令和4年度 第3回 首里城公園管理体制構築検討委員会

【資料1】公園管理センターの増築・改修

首里城公園管理センターの増築・改修 基本設計方針

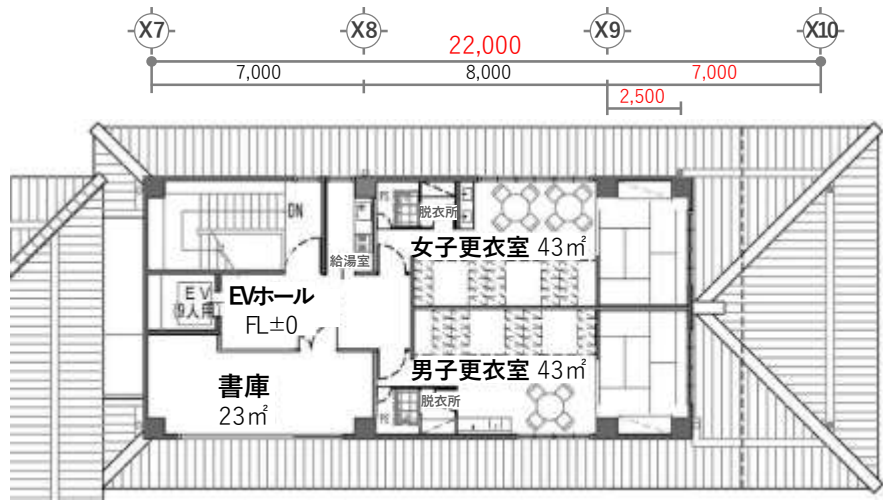
- 景観アドバイザーからの指摘事項等への対応**
- ①敷地内の2ヶ所に新設樹木（フクギ）を追加
 - ②県道50号線側のセットバックを3.3mへ修正

2階
 平面図(案)

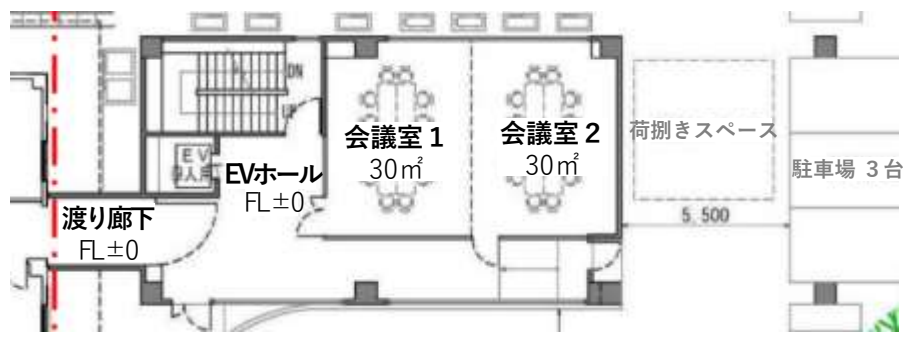
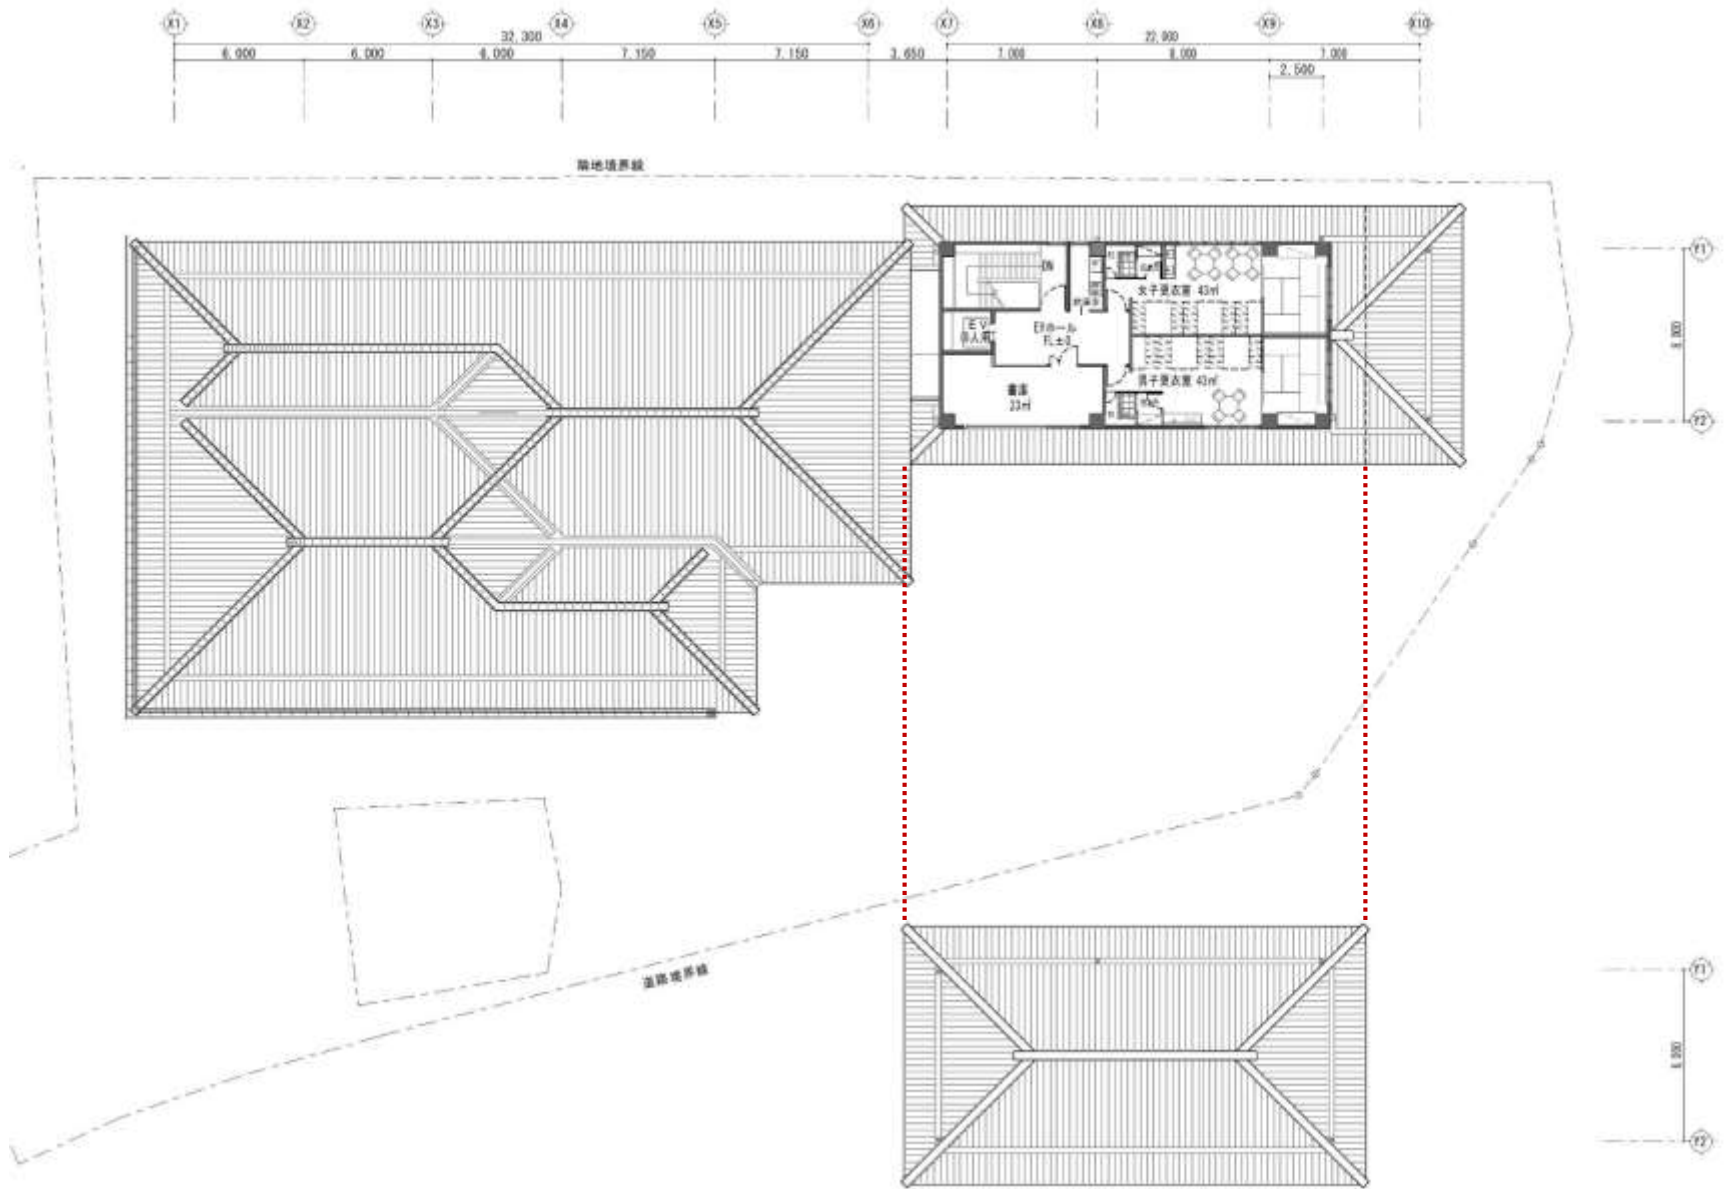
景観アドバイザーからの指摘事項等への対応

- ② X9-X10を8.0mから7.0mとし、県道50号線側のセットバックを3.3mへ修正
- ③ 1階の階高を4.2mから3.8mとし、階段・EV・EVホールの縮小・配置等を再検討し、2階部分をセットバック

東側立面図 No Scale

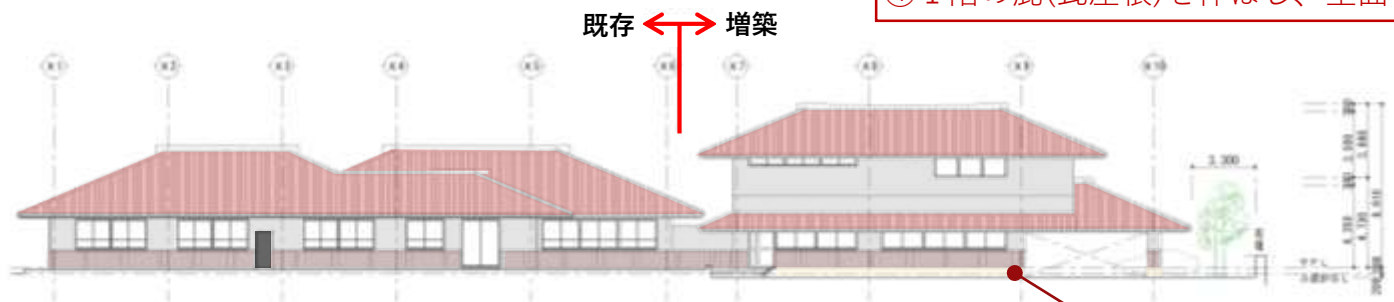
景観アドバイザーからの指摘事項等への対応
 ④ 1階の庇(瓦屋根)を伸ばし、壁面を分節
